1 (2162)A

PARTS MODIFICATION LIST

Division 主管部署	Camera Service Div. カメラサービス部
Valid from 施行年月日	December 21, 2000

Parts List P. 7

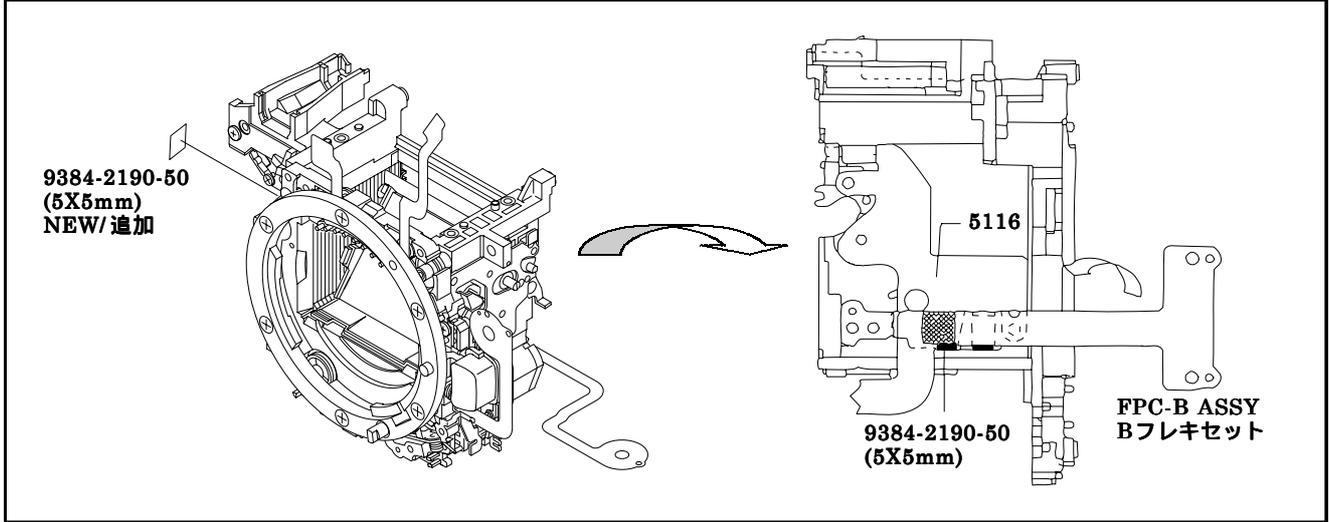
REASON 変更理由	Bフレキ整理用 To improve FPC-B arrangement	COMMON MODEL 共通機種	2162-Series		
Previous	-----	--	--	9384-2190-50	New

Parts List P. 13

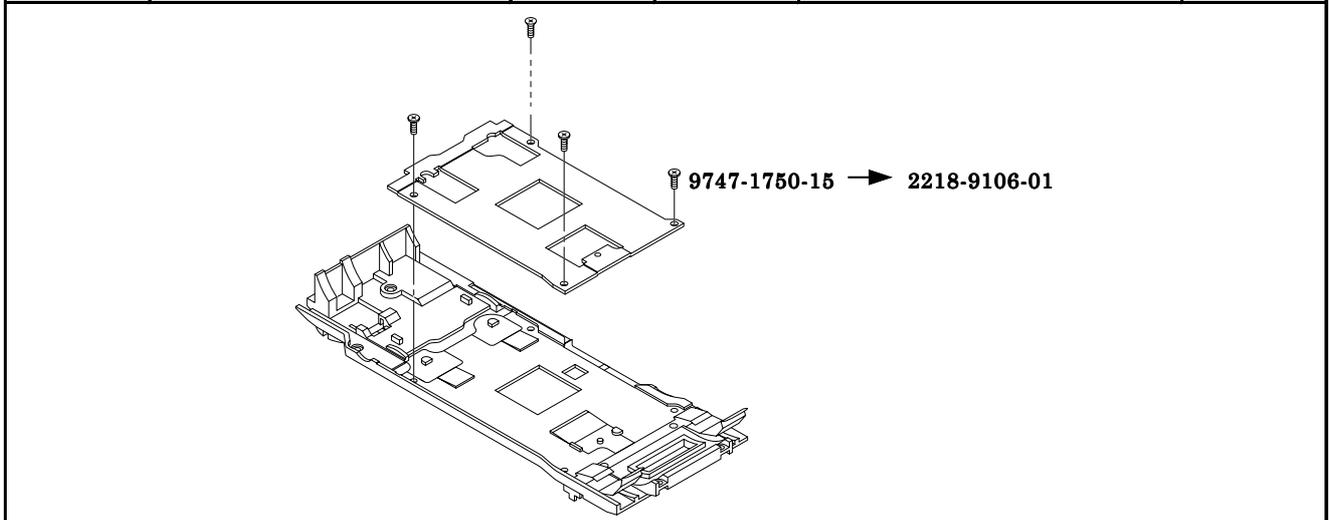
REASON 変更理由	圧着板とねじの干渉防止 To prevent contact between the pressure plate and the screw	COMMON MODEL 共通機種	2162-Series		
Previous	9747-1750-15	→○	×←	2218-9106-01	New

Parts List P. 13

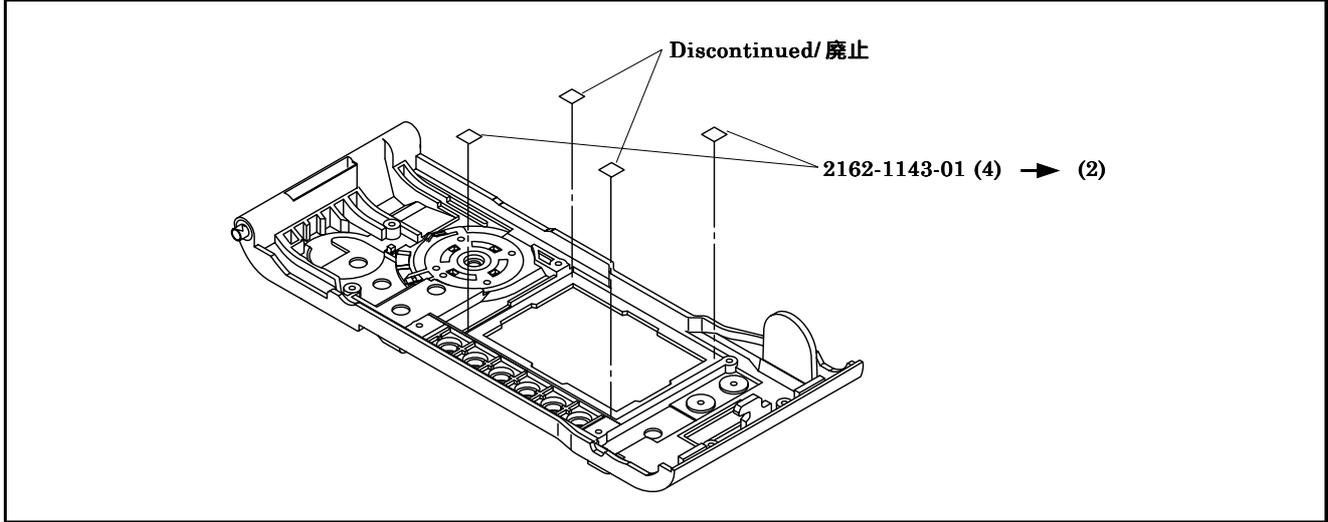
REASON 変更理由	コストダウン To cut cost	COMMON MODEL 共通機種	2162-Series		
Previous	2162-1143-01	--	--	2162-1143-01	New

Parts List P. 5

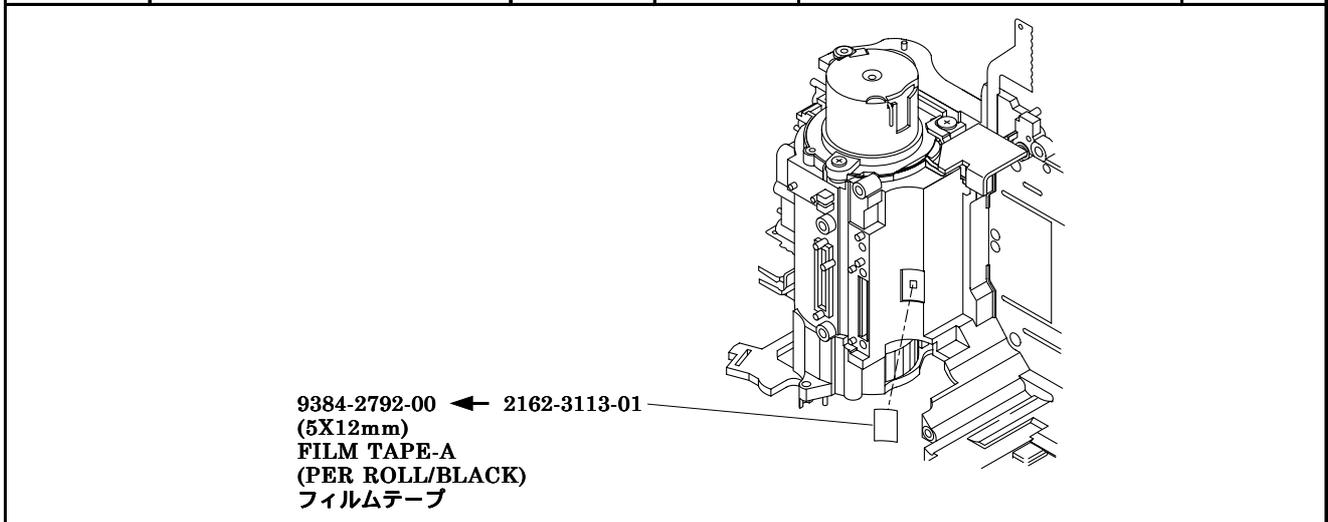
REASON 変更理由	コストダウン To cut cost	COMMON MODEL 共通機種	2162-Series		
Previous	2162-3113-01	→○	○←	9384-2792-00	New

Parts List P. 2

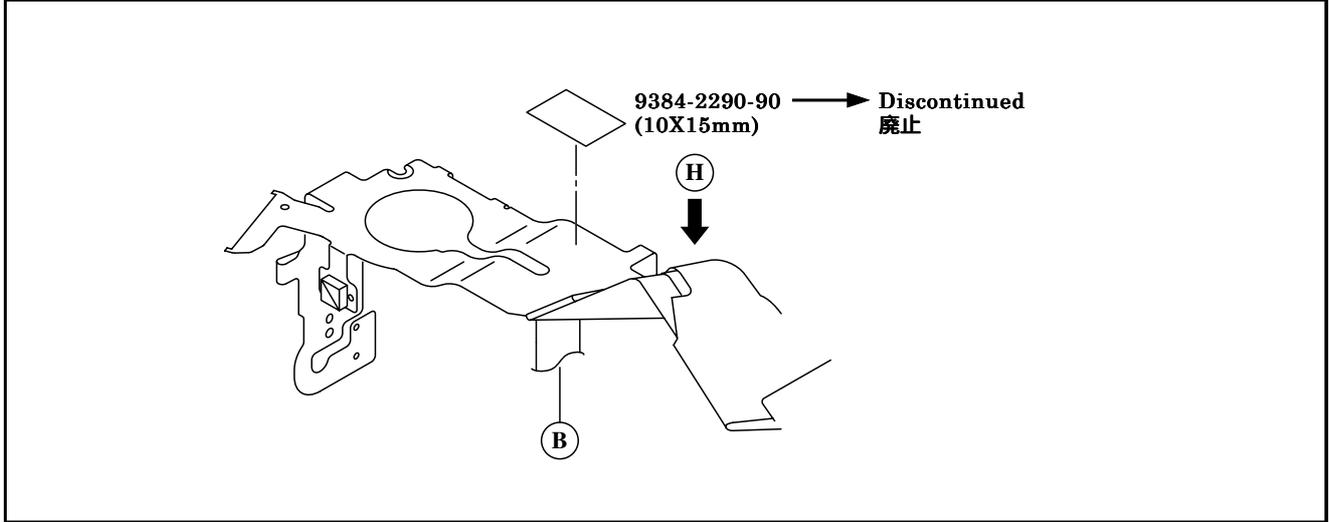
REASON 変更理由	コストダウン To cut cost	COMMON MODEL 共通機種	2162-Series	
Previous	9384-2290-90	---	---	New

Parts List P. 12

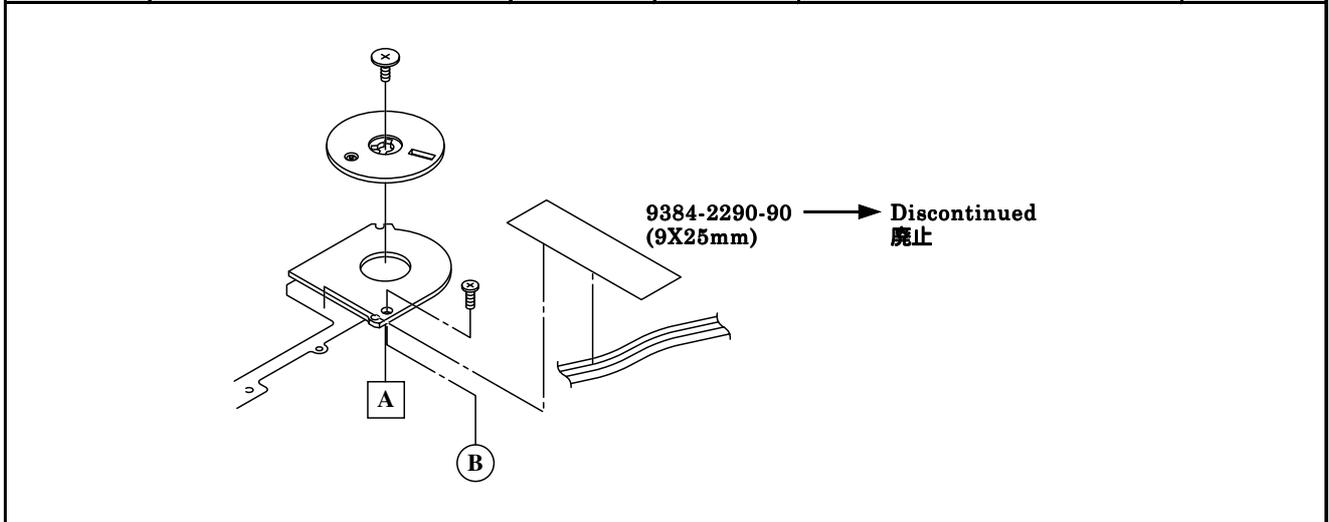
REASON 変更理由	コストダウン To cut cost	COMMON MODEL 共通機種	2162-Series	
Previous	9384-2290-90	---	---	New

Parts List P. 11

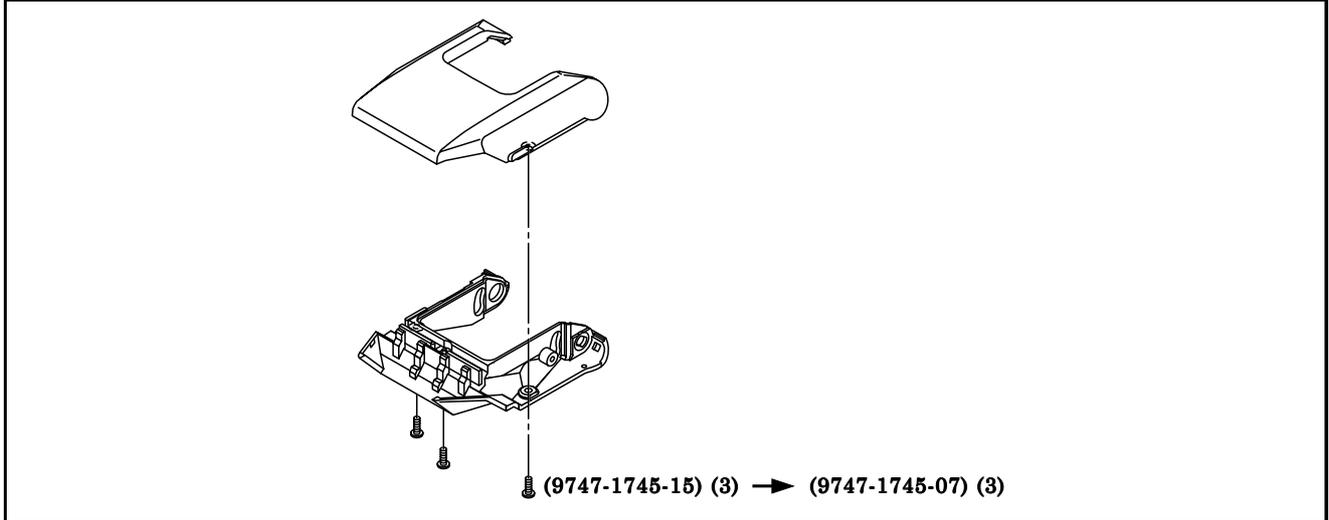
REASON 変更理由	コストダウン To cut cost	COMMON MODEL 共通機種	2162-Series		
Previous	9747-1745-15	→○	○←	9747-1745-07	New

Parts List P. 1

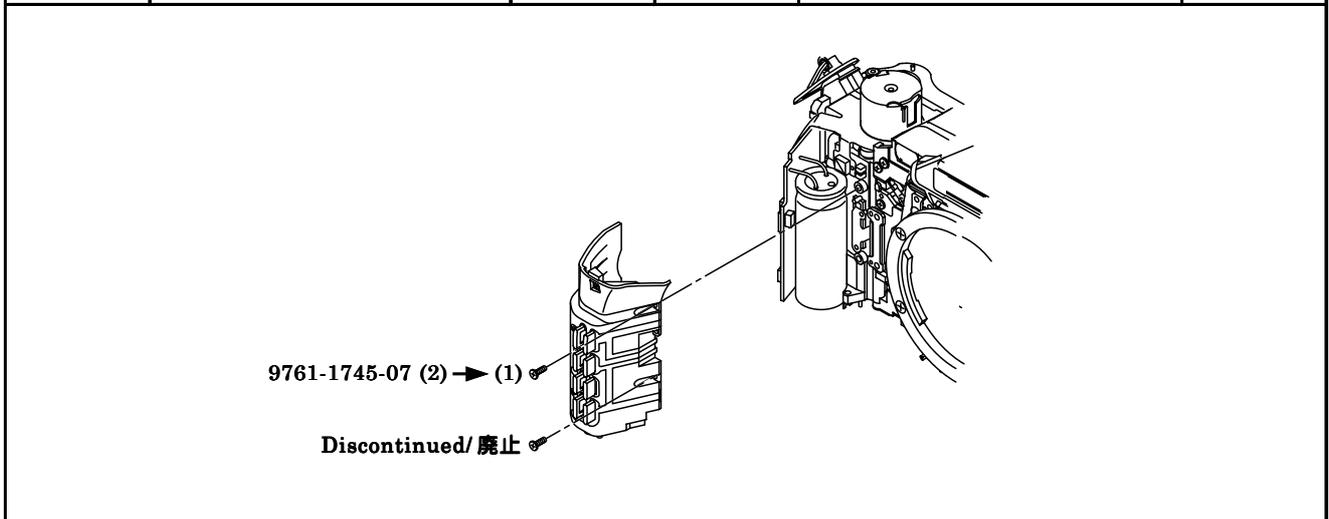
REASON 変更理由	コストダウン To cut cost	COMMON MODEL 共通機種	2162-Series		
Previous	9761-1745-07	---	---	-----	New

Parts List P. 1

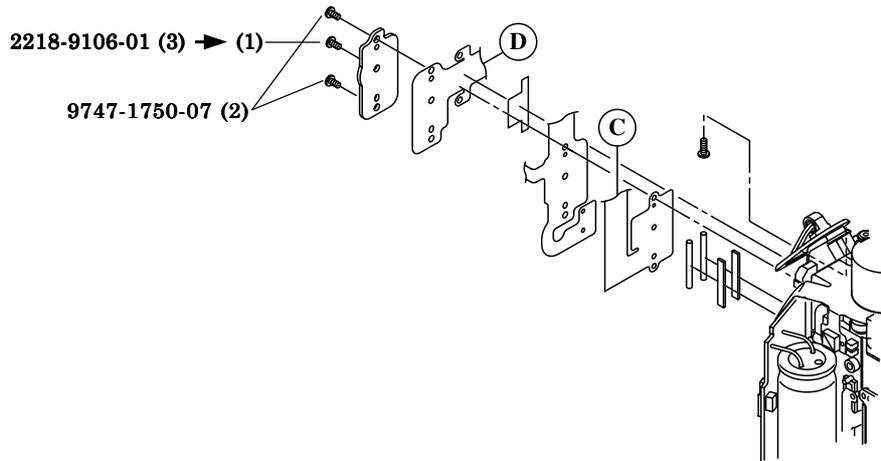
REASON 変更理由	コストダウン To cut cost	COMMON MODEL 共通機種	2162-Series		
Previous	2218-9106-01	→○	○←	9761-1745-07	New

Parts List P. 13

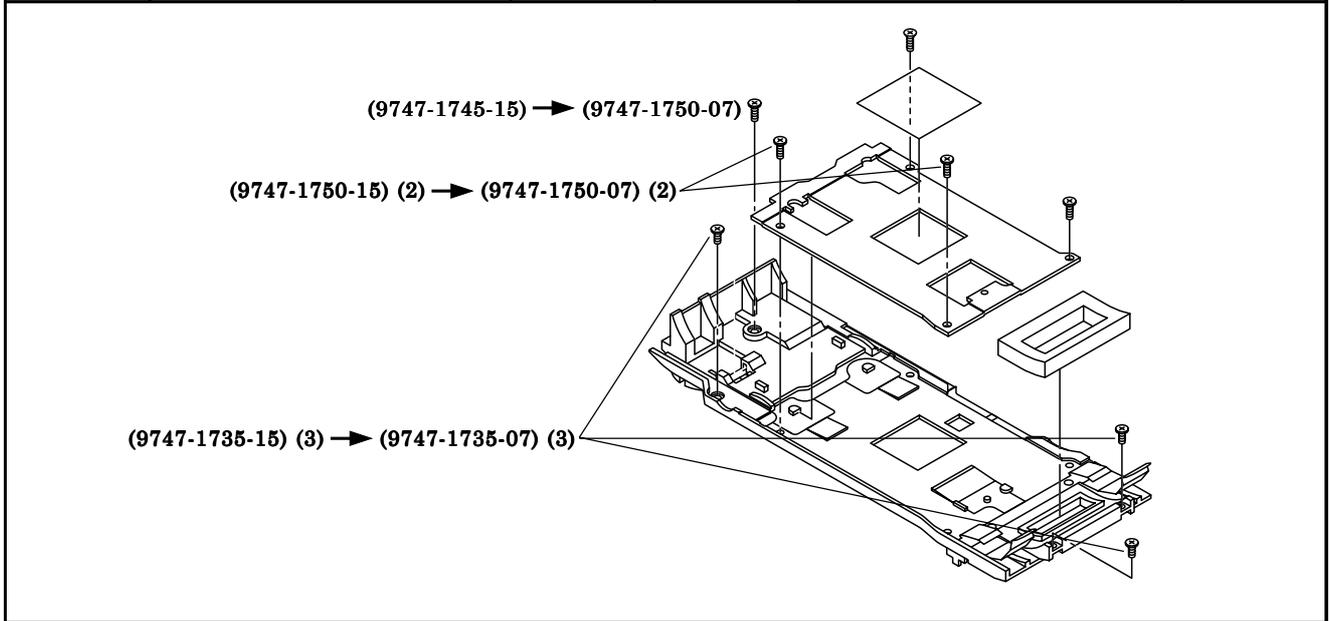
REASON 変更理由	コストダウン To cut cost	COMMON MODEL 共通機種	2162-Series	
Previous	9747-1735-15	→○ ○←	9747-1735-07	New
Previous	9747-1745-15	→○ ○←	9747-1750-07	New
Previous	9747-1750-15	→○ ○←	9747-1750-07	New

Parts List P. 9

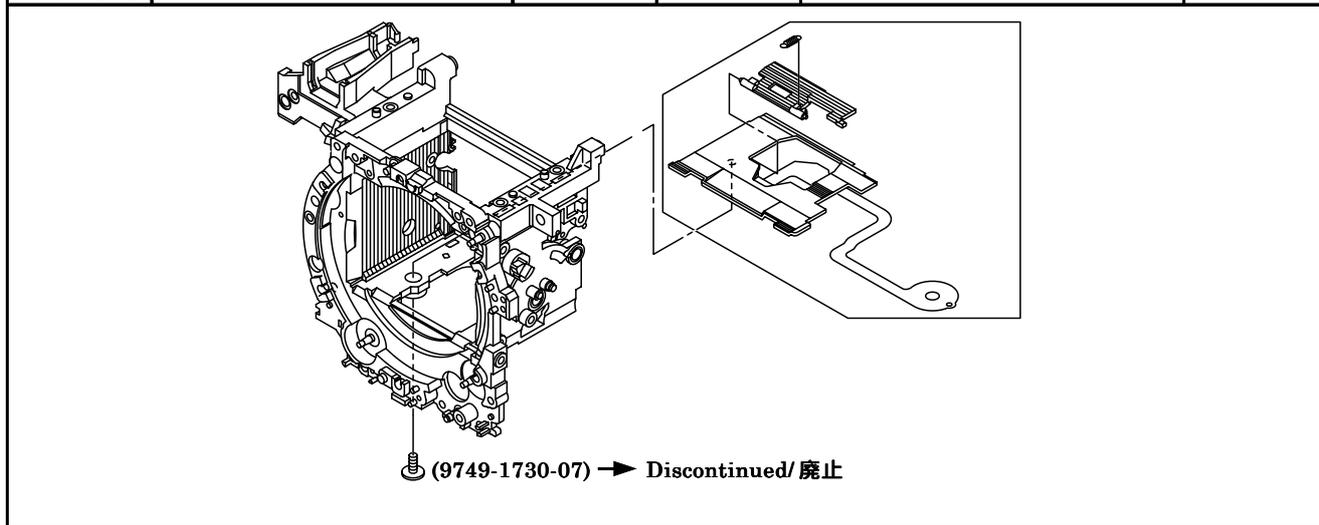
REASON 変更理由	コストダウン To cut cost	COMMON MODEL 共通機種	2162-Series
Previous	9749-1730-07	---	New

Parts List P. 2

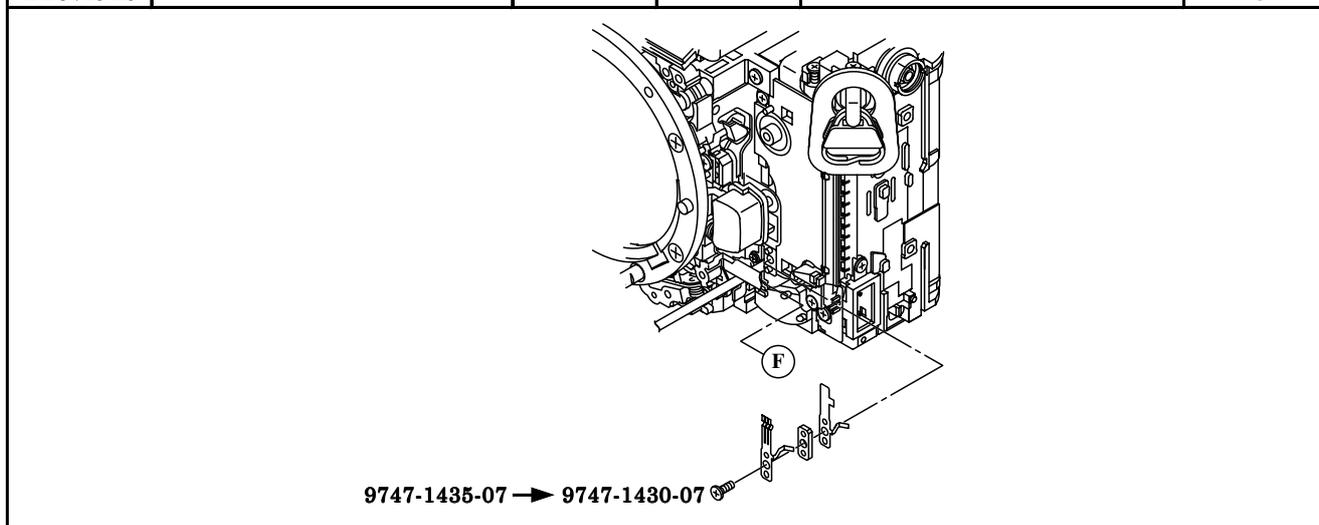
REASON 変更理由	コストダウン To cut cost	COMMON MODEL 共通機種	2162-Series
Previous	9747-1435-07	→○ ○←	New

Parts List P. 2

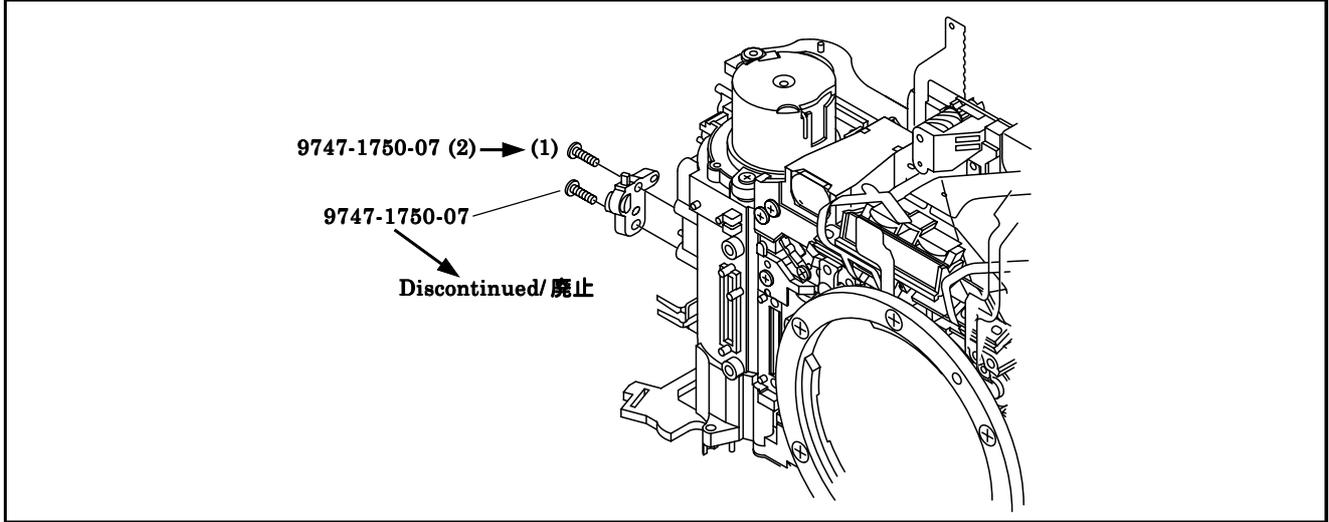
REASON 変更理由	コストダウン To cut cost	COMMON MODEL 共通機種	2162-Series		
Previous	9747-1750-07	---	---	-----	New

Parts List P. 6

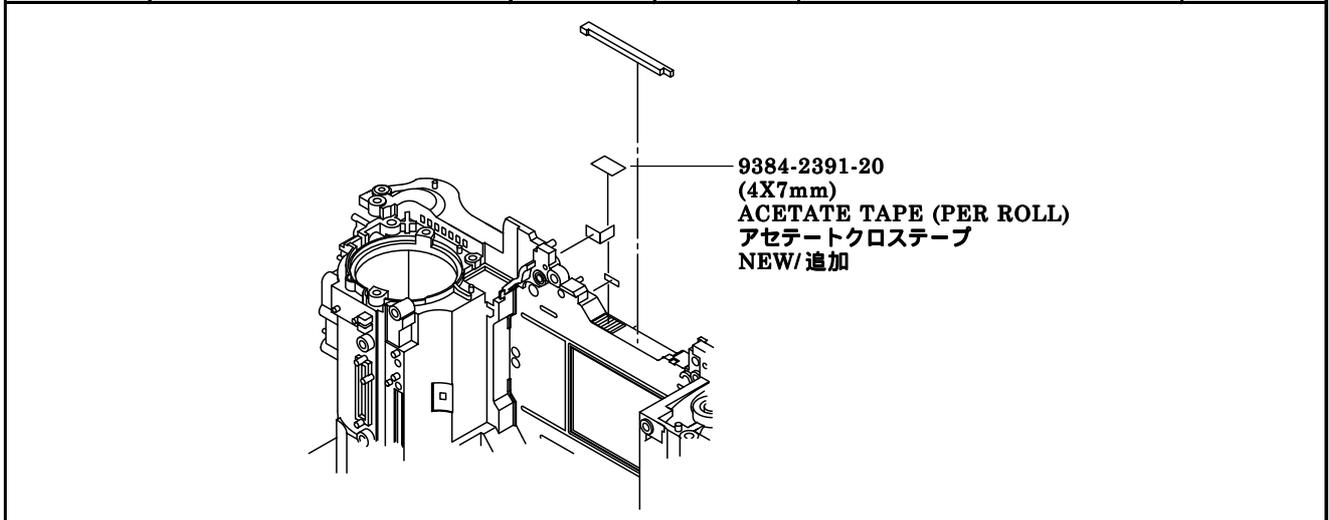
REASON 変更理由	光漏れ防止 To prevent light leak	COMMON MODEL 共通機種	2162-Series		
Previous	-----	---	---	9384-2391-20	New

Parts List P. 5

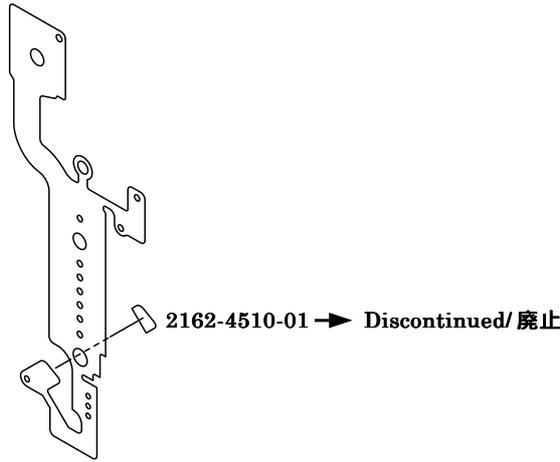
REASON 変更理由	コストダウン To cut cost	COMMON MODEL 共通機種	2162-Series		
Previous	2162-4510-01	---	---	-----	New

Parts List P. 1

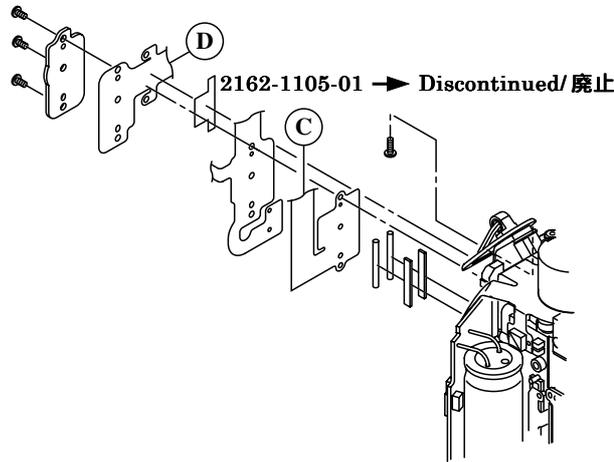
REASON 変更理由	コストダウン To cut cost	COMMON MODEL 共通機種	2162-Series		
Previous	2162-1105-01	---	---	-----	New

Parts List P. 13

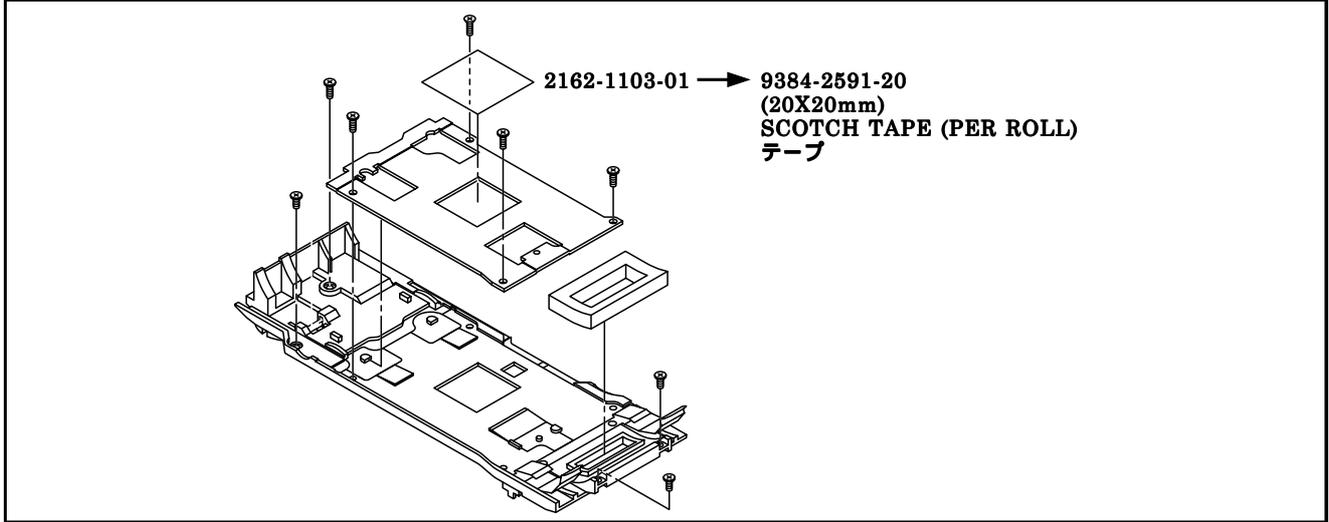
REASON 変更理由	コストダウン To cut cost	COMMON MODEL 共通機種	2162-Series		
Previous	2162-1103-01	→○	○←	9384-2591-20	New
